改善箇所説明図③

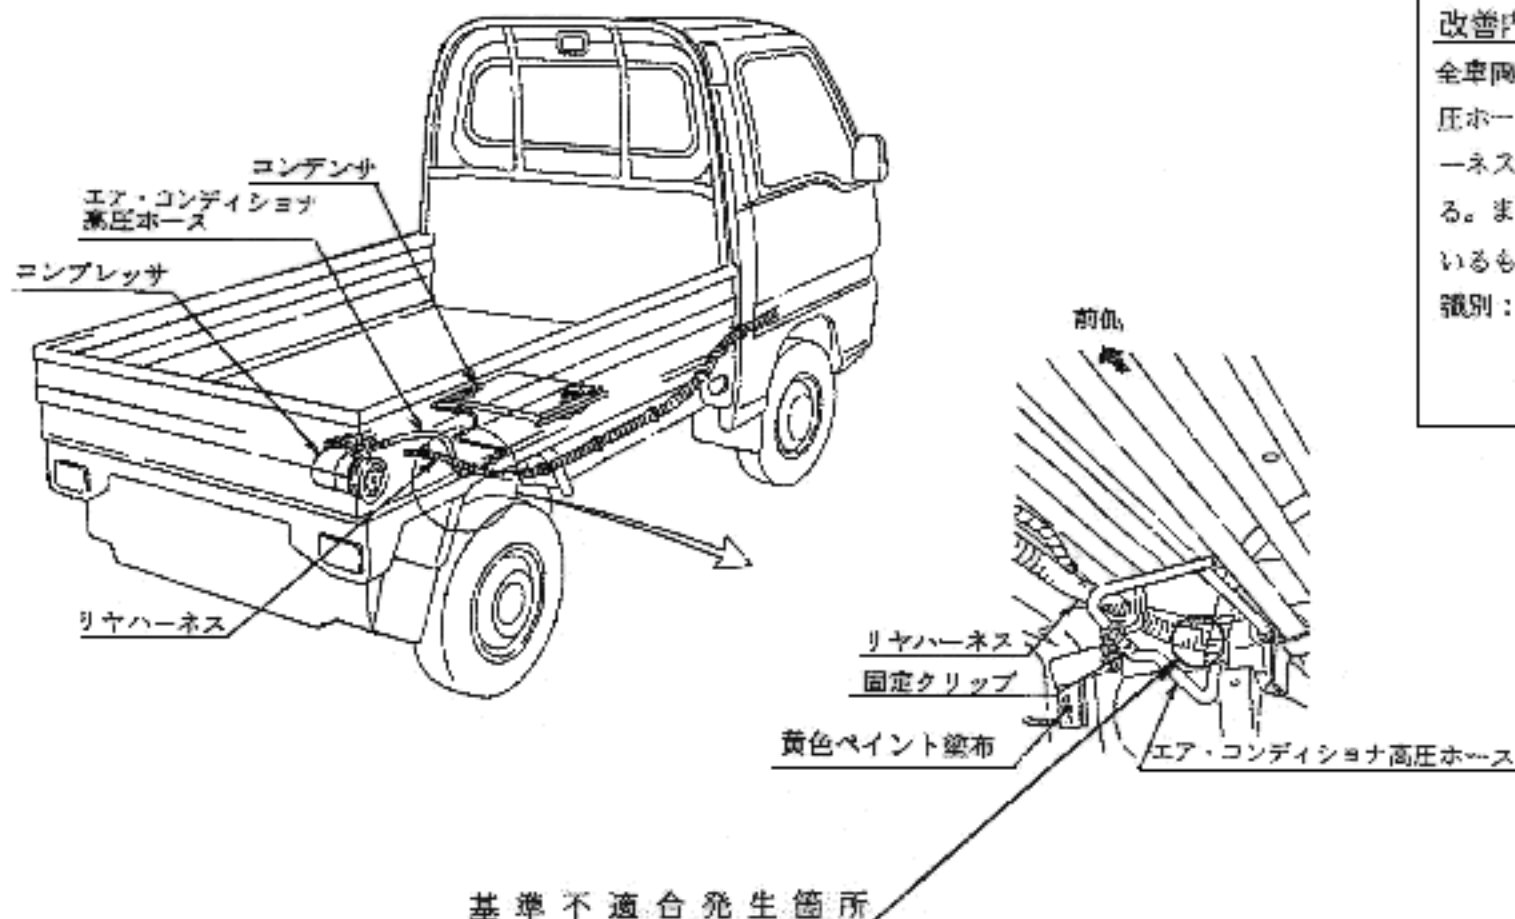
エア・コンディショナの高圧ホースの取付けが不適切なため、リヤハーネスと高圧ホースのかしめ部が干渉するものがあり、車体の振動等により当該ハーネスの被覆が破れ、最悪の場合、配線が短絡し、配線が焼損するおそれがある。

全車両、エア・コンディショナの高圧ホースの取付けを点検し、リヤハーネスと干渉しているものは修正する。また、当該ハーネスが損傷しているものは修復する。

識別：基準不適合箇所付近のブラケット取付ボルト2本の間に黄色ペイントを塗布する。
